Ministero della cultura

SOPRINTENDENZA SPECIALE PER IL PIANO NAZIONALE
DI RIPRESA E RESILIENZA

Oggetto: [ID_VIP: 8550] **PROVINCIA DI NUORO (comune di Macomer) - Progetto per la realizzazione di un parco Agrivoltaico di potenza nominale pari a 42 MWp, denominato "Macomer 4" sito nel comune di Macomer, località "Nuraghe Solene"**.
Procedura riferita al Decreto legislativo n. 152 del 2006 – VIA (art. 23 - PNIEC).
Proponente: Energia Pulita Italiana 3 S.r.l.
Parere tecnico istruttorio della Soprintendenza speciale per il PNRR.

Trasmissione parere endoprocedimentale. Parere negativo.

Fig. 11 Carta dell'assetto storico culturale

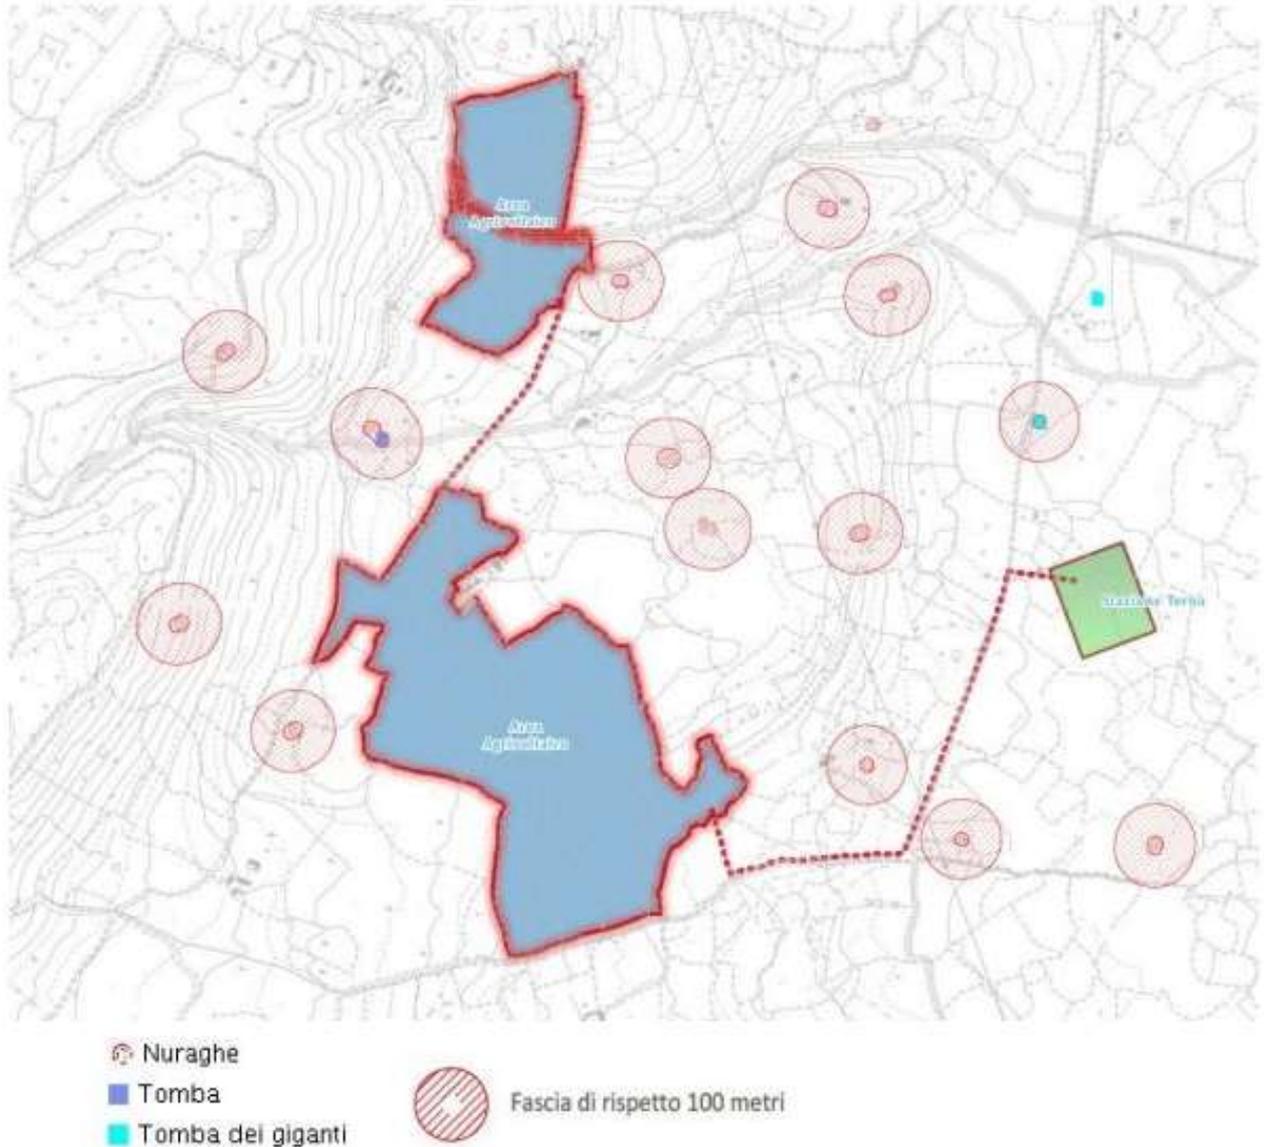
CONSIDERATO inoltre che, a fronte delle importanti operazioni di scavo e sbancamento previsti (12.678,2 mc per le aree di cantiere, mentre gli interventi sulla viabilità coinvolgeranno 10.723 mq; i lavori per la semina del prato stabile si estenderanno su 57,61 ha e gli interventi di mitigazione naturalistica, con lo scavo di solchi di piantumazione mediante l'utilizzo di trattrici, interesseranno 2,65 ha, ai quali si sommano anche 7330 ml), la competente Soprintendenza ABAP di Sassari ha valutato considerevole il rischio archeologico dovuto alla

realizzazione del progetto come anche che quest'ultimo presenta delle forti criticità rispetto alla tutela del patrimonio archeologico, data la presenza, solo nell'area contermina, di ben 19 siti archeologici.

Immagine elaborata dalla SS PNRR con individuazione dei Beni tutelati ai sensi della Parte II e della Parte III del D. lgs. 42/2004 ed i beni tipizzati dal PPR ai sensi dell'art. 143 del Codice dei beni culturali con le relative fasce di rispetto.

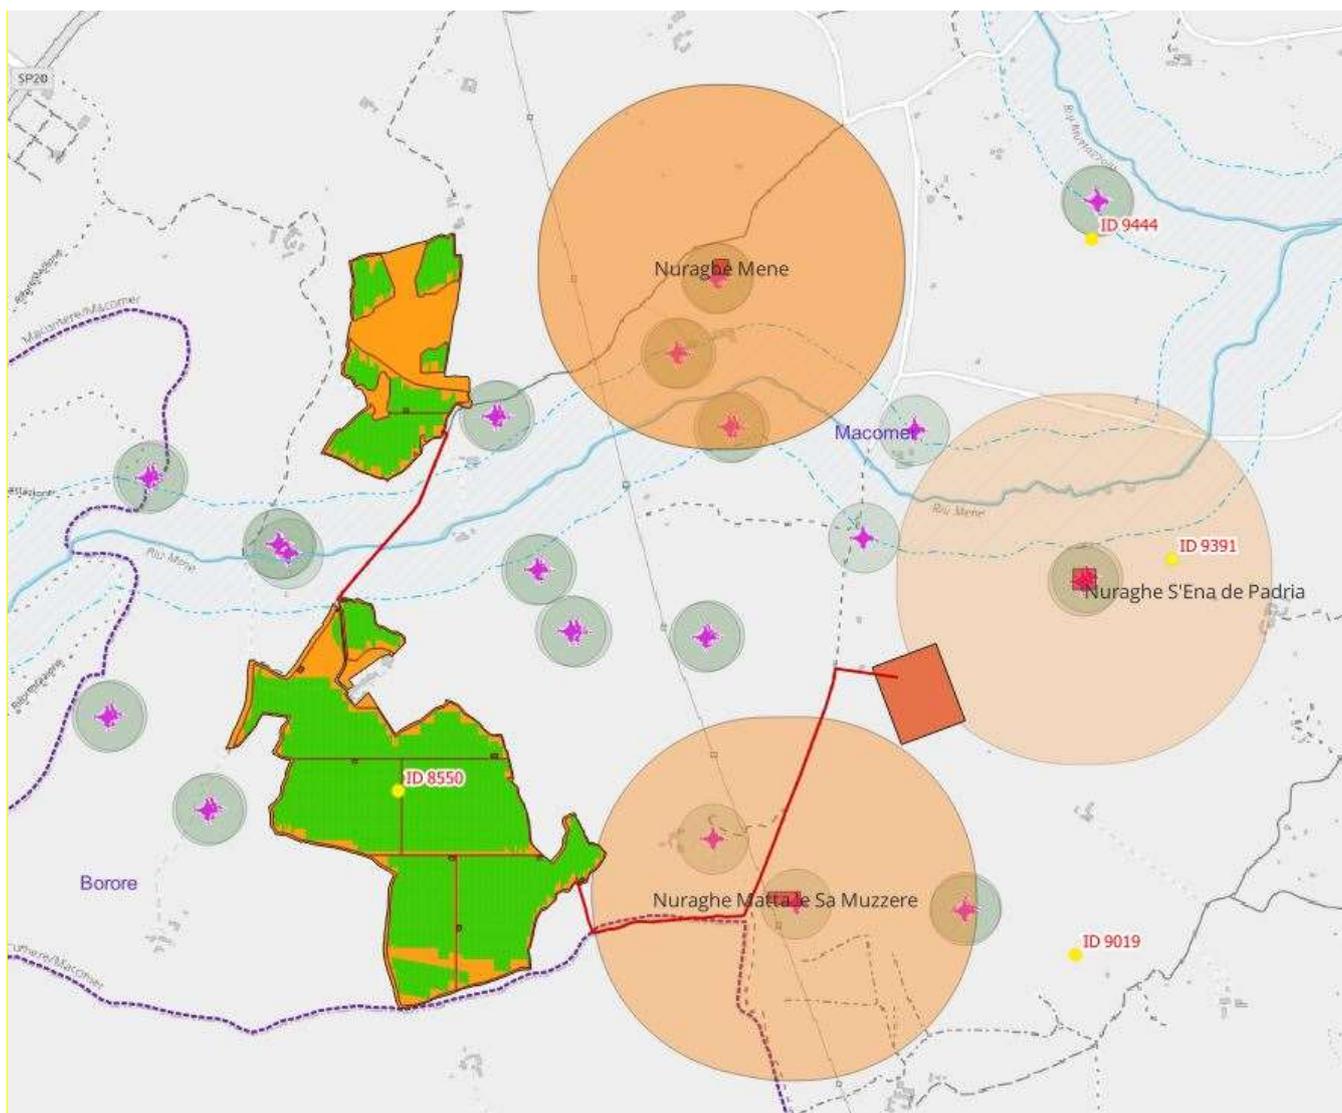
CONSIDERATO che, ai fini dell'individuazione delle aree idonee all'installazione di impianti FER ai sensi della L.199/2021 art. 20, comma 8, lett. c-quater, così come modificato dalla L.13/2023, l'impianto in progetto, nella parte del lotto sud risulta tangente alla fascia di rispetto di 500 metri del Nuraghe sa Matta 'e sa Muzzerre e buona parte del cavidotto vi interferisce direttamente, come anche la Stazione Terna rientra in area non idonea in quanto parzialmente all'interno della fascia di rispetto del Nuraghe S'Ena de Padria. Inoltre il cavidotto di collegamento tra i due lotti attraversa il corso d'acqua Rio Mene (tutelato ai sensi dell'art.142, comma 1 lettera c) del D.Lgs.42/200) e la relativa fascia di rispetto di 150 metri.

CONSIDERATO che il Nuraghe Prunas (ID_PPR 2367 e 6685) è circa 75 metri a est del lotto nord dell'impianto, e che, in merito alle fasce di salvaguardia di 100 metri di cui all'art. 49, comma 1, lettera a) delle NTA del PPR, il Piano vieta *"trasformazioni di qualunque natura"*, e al comma 1 lettera c) prescrive che la delimitazione dell'area costituisce limite alle trasformazioni di qualunque natura e le assoggetta all'autorizzazione paesaggistica.

Immagine SS PNRR - Layout di progetto sovrapposto alla divisione storica dei fondi realizzata attraverso muri a secco (in viola gli elementi esistenti rilevati da ortofoto) con le curve di livello.

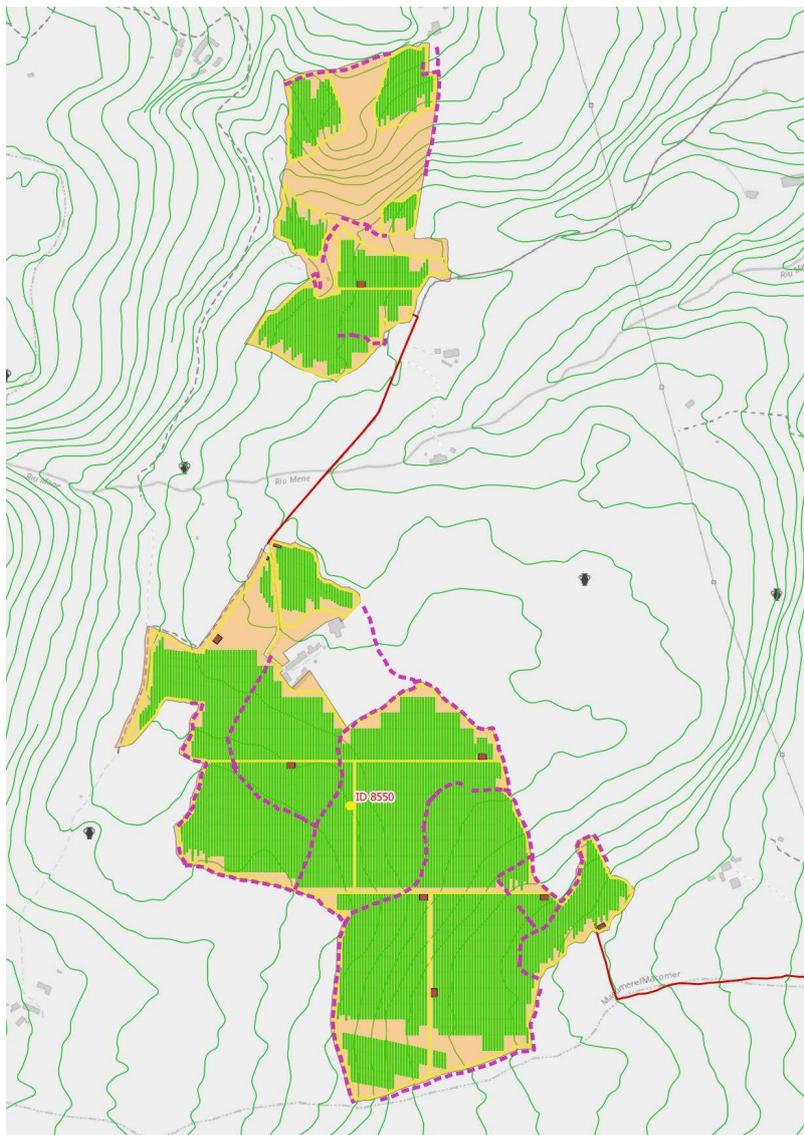
RITENUTO che dalla lettura della struttura del paesaggio agrario tipico della campagna di Macomer, dove è prevista la realizzazione dell'impianto in oggetto, risulta ancora forte la permanenza della suddivisione fondiaria realizzata attraverso i caratteristici muretti a secco costruiti seguendo l'andamento naturale del terreno. Appare evidente come il layout di progetto ed in particolare la suddivisione rigidamente ortogonale

dei tracker dei pannelli fotovoltaici, sia del tutto avulsa dal contesto e comporterà, se realizzato, la distruzione dell'assetto agrario della campagna di Macomer.

CONSIDERATO quanto riportato dalla competente Soprintendenza ABAP di Sassari ovvero che "... La realizzazione delle opere in progetto determinerebbe anche la sottrazione di elementi che contribuiscono a caratterizzare marcatamente il paesaggio: l'installazione dei vari elementi di supporto dei pannelli, la realizzazione della viabilità interna al campo fotovoltaico e la modifica della viabilità rurale esistente, con ampliamento della sede stradale, comporterebbero inevitabilmente la rimozione di muri a secco, elementi dal valore storico-identitario che delimitano le tanche e le strade, e di siepi e arbusti della macchia mediterranea presenti lungo i bordi stradali, lungo i confini e nei campi sui quali dovrebbe essere collocato l'impianto. Tale aspetto non è stato peraltro considerato nel progetto..."

Elaborazione SSPNRR - Valutazione degli impatti cumulativi all'interno di un buffer di 2km dall'impianto in progetto - Nel riquadro nero la futura Stazione Terna „Macomer 380“

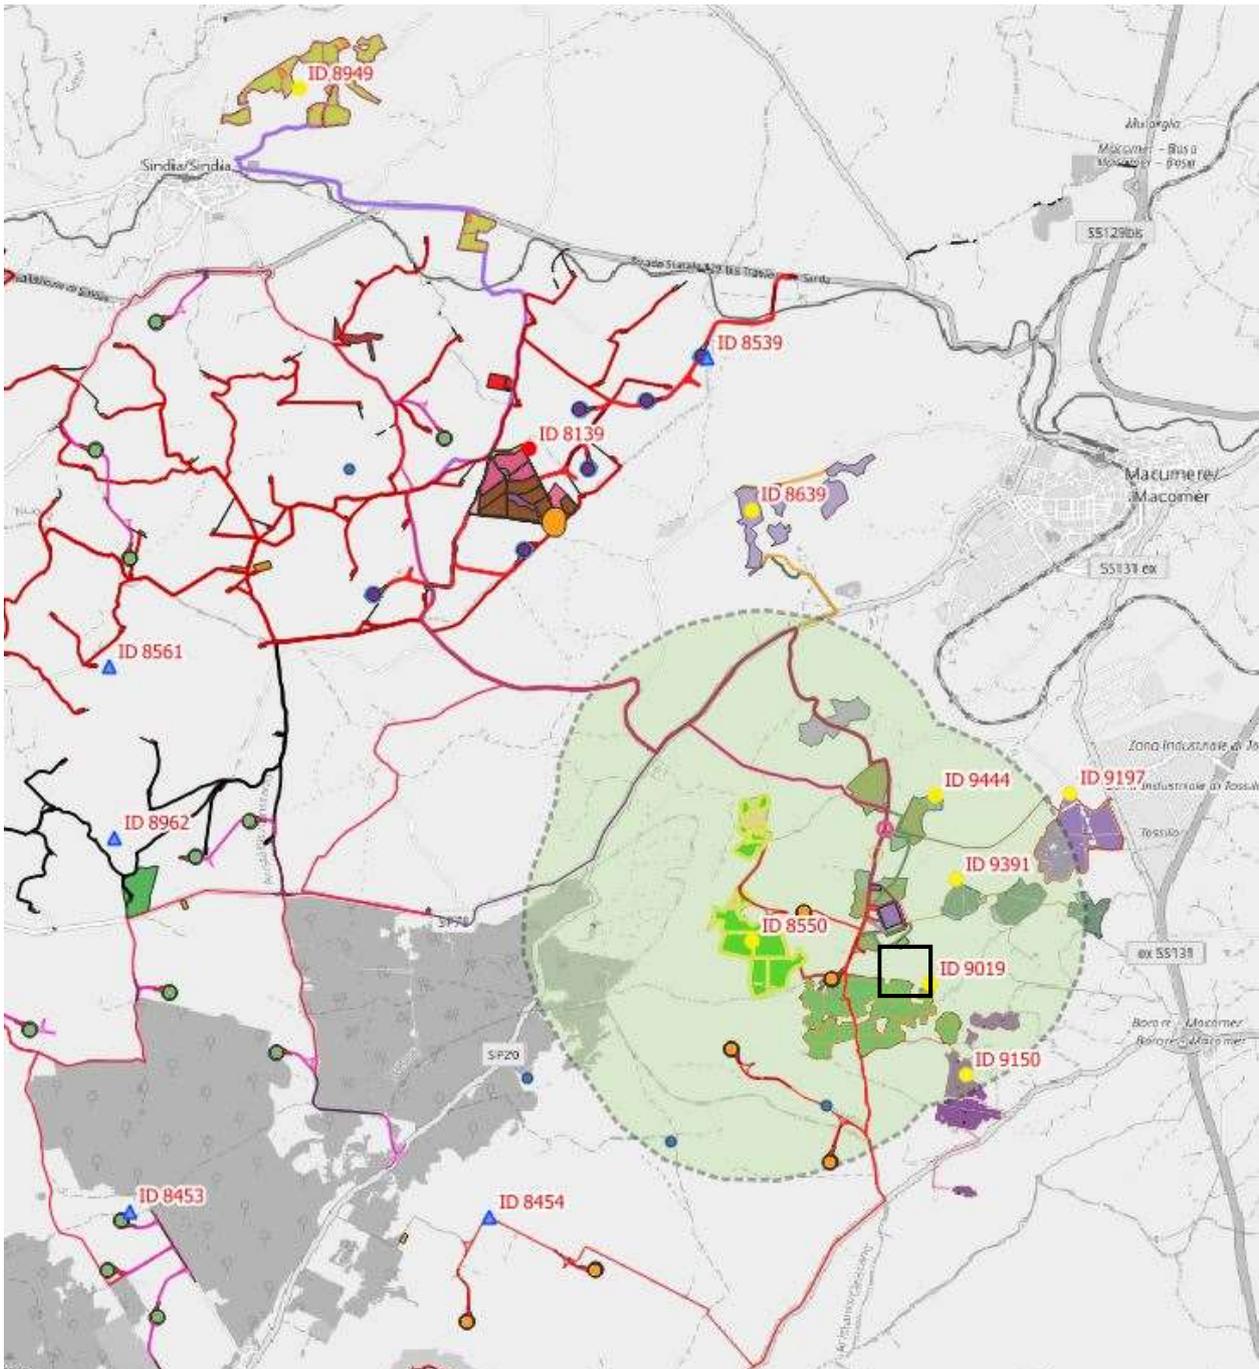
CONSIDERATO che, come sottolineato dalla Soprintendenza di Sassari, ed evidenziato dall'immagine sopra riportata si verificherebbe la totale saturazione del territorio posto ad ovest dell'abitato di Macomer, "... tale situazione determinerebbe, in caso di autorizzazione degli impianti, la realizzazione in un unico impianto che, sebbene proposto da Società variamente denominate (Energia Pulita Italiana, Energia Pulita Italiana 3, Energia Pulita Italiana 4, Energia Pulita Italiana 6, Energia Pulita Italiana 8), sarebbe in realtà afferente ad un unico committente ... e che amplificherebbe il rischio di perdita e danneggiamento rispetto al patrimonio archeologico noto e a quello ancora sepolto e non conosciuto". Inoltre anche dal punto di vista paesaggistico risulta evidente la totale trasformazione di quello che ad oggi è un territorio agricolo, in un comprensorio che a tutti gli effetti si configurerebbe come prevalentemente industriale (seppur nella versione "agrivoltaica").

FIGURA 2: DETTAGLIO MODIFICA TRACCIATO CAVIDOTTO - INQUADRAMENTO AREA STORAGE E SE MACOMER 380

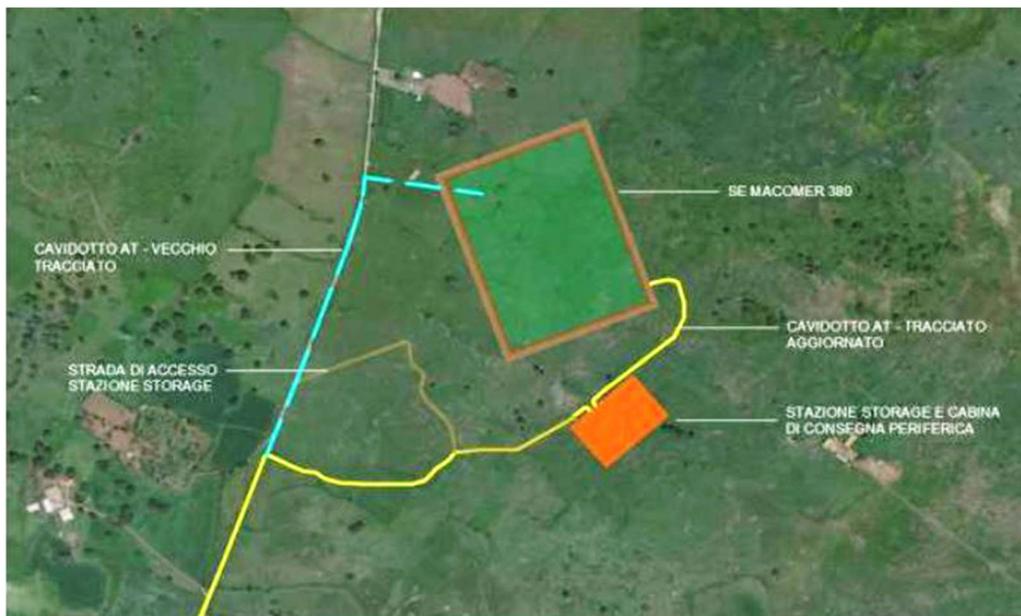
PRESO ATTO del fatto che il Proponente, in sede di integrazioni volontarie, ha proposto due variazioni al progetto presentato in prima istanza, e cioè (cfr. elaborato MACOMER4-PDR00_Appendice_integrativa_di_progetto):

- a) modifica del percorso di parte del cavidotto a causa della definizione dell'area storage, comprensiva della cabina di consegna (9.600 mq circa), al di fuori della Stazione Terna, frutto di una scelta unilaterale della Società proponente;
